SZPITAL UNIWERSYTECKI  
W KRAKOWIE

Nr sprawy: DFP.271.44.2026.LS

Dotyczy: postępowania o udzielenie zamówienia publicznego pn. zaprojektowanie, wybudowanie i wyposażenie nowego budynku dla Oddziału Psychiatrii Dorosłych oraz Oddziału Psychiatrii Dzieci i Młodzieży wraz z obszarem dziennym i ambulatoryjnym przeznaczonym opiece psychiatryczno-psychologicznej w Samodzielnym Publicznym Zakładzie Opieki Zdrowotnej Szpital Uniwersytecki w Krakowie.

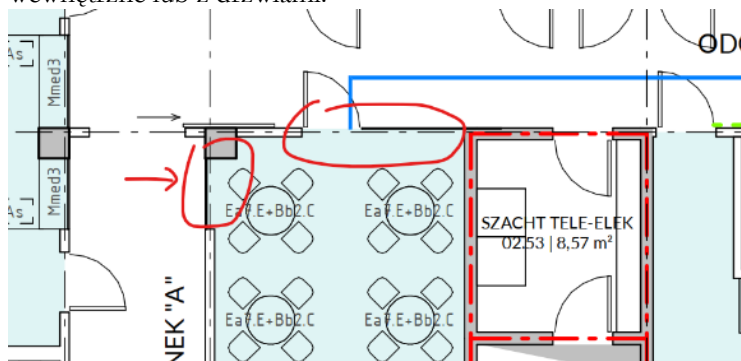
Zwracam się z uprzejmą prośbą o informację czy w budynku znajdują się okna podawcze, np. w pomieszczeniach:

- Punkt przygotowań leków, Punkt pielęgniarstwa, Sala dzienna na piętrach, Pokoje rozmów, Gabinet terapeutyczny 2, 3 i 4,
- Punkt przygotowań leków, Punkt pielęgniarstwa, Świetlica na piętrze 1,
- Punkt rejestracji, Poczekalnia, Ochrona na parterze

Oraz o doprecyzowanie wytycznych w tym zakresie.

Zamawiający informuje, że przewiduje możliwość zastosowania okienek podawczych m.in. w wskazanych pomieszczeniach. Należy przyjąć okienka w wykonaniu aluminiowym, teleskopowe, zamykane na klucz, z szybą odporną na rozbicie dostosowanych do specyfiki oddziału psychiatrycznego. Szczegółowe rozwiązania, w tym lokalizacja oraz parametry techniczne, zostaną określone na etapie opracowania dokumentacji projektowej i podlegają uzgodnieniu oraz akceptacji Zamawiającego. Zamawiający precyzuje, że parametry techniczne wskazane w odpowiedzi oraz PFU stanowią wymagania minimalne w rozumieniu § 7 ust. 4 Umowy. Wykonawca jako profesjonalista (§ 3 ust. 1) oraz autor Dokumentacji Projektowej (§ 25 ust. 13), ponosi wyłączną odpowiedzialność za optymalizację i doprecyzowanie lokalizacji oraz ostatecznych parametrów technicznych okienek w sposób zapewniający pełną funkcjonalność medyczną i bezpieczeństwo pacjentów (§ 9 ust. 2). Zgodnie z § 3 ust. 2 wzoru Umowy, Wykonawca składając ofertę oświadcza, że zapoznał się z całością Dokumentacji Zamawiającego i uznaje ją za wystarczającą do rzetelnej wyceny ryczałtowej pełnego ryzyka inwestycyjnego. W związku z powyższym, zaprojektowanie i wykonanie kompletnych okienek podawczych (w tym w miejscach niewskazanych wprost na rzutach koncepcyjnych, a uzasadnionych funkcjonalnie) jest objęte ryczałtową Ceną Ofertową Brutto (§ 54 ust. 4) i nie stanowi podstawy do zmiany Wynagrodzenia (§ 54 ust. 7).
